E. 5 Ostatní stanoviska, vyjádření, posudky a výsledky jednání vedených v průběhu zpracování dokumentace, zápisy z porad

1. Zápis ze vstupní všeprofesní porady a místního šetření, konaného v rámci zpracování investičního záměru a přípravné dokumentace stavby ze dne 6. srpna 2013

17. Zápis z jednání k řešení komplexních pozemkových úprav v k.ú. Lhotka nad Bečvou, konaného dne 21. ledna 2014
18. Zápis z konferenčního projednání vznesených připomínek jednotlivých schvalovacích orgánů objednatele (SŽDC, s.o.), konaného dne 22. dubna 2014

20. Zápis ze vstupní všeprofesní porady k aktualizaci PD, konané dne 14. srpna 2015
21. Zápis ze závěrečné všeprofesní porady k aktualizaci PD, konané dne 24. září 2015
22. Zápis ze závěrečného projednání vznesených připomínek jednotlivých schvalovacích orgánů objednatele, konaného dne 11. prosince 2015

Obr.: 2. varianta

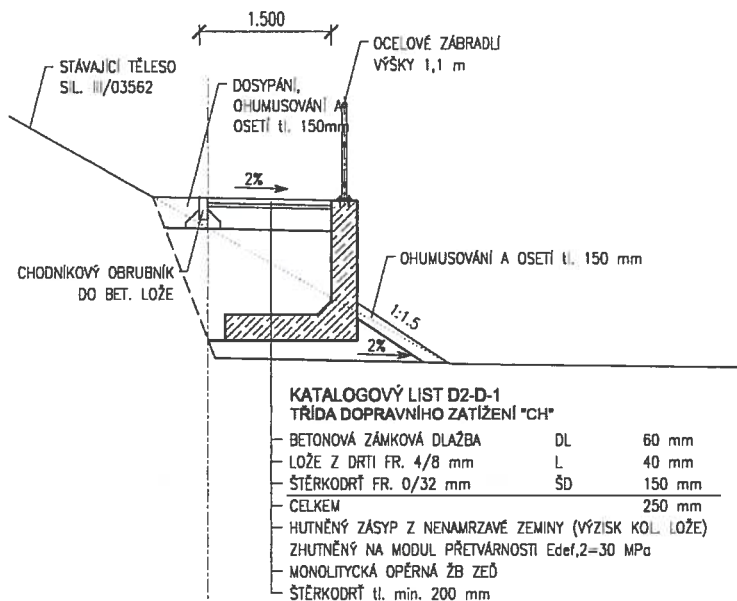
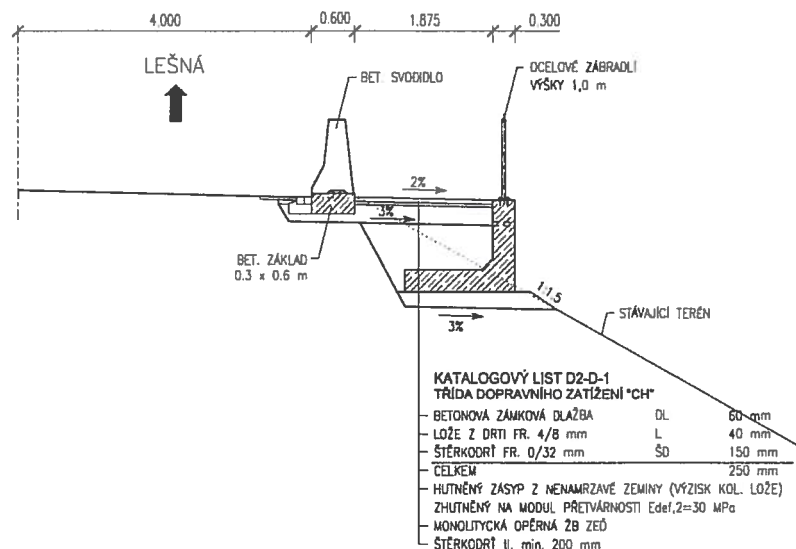
Na jednání byly přítomným prezentovány dvě možné varianty vedení chodníku.

Přítomní byli na jednání informováni i o **2. variantě** možného vedení chodníku a to podél silniční komunikace v její koruně.

Vzhledem k nutnosti osazení svodidla a dodržení šířky jízdního pruhu 3.50 m bylo jako vhodnější (ekonomičtější) doporučeno projektantem řešení pomocí opěrné zdi podél paty násypu – tj. 1. varianta.

Na poradě nebyla obě předložená řešení účastníky jednání rozporována.
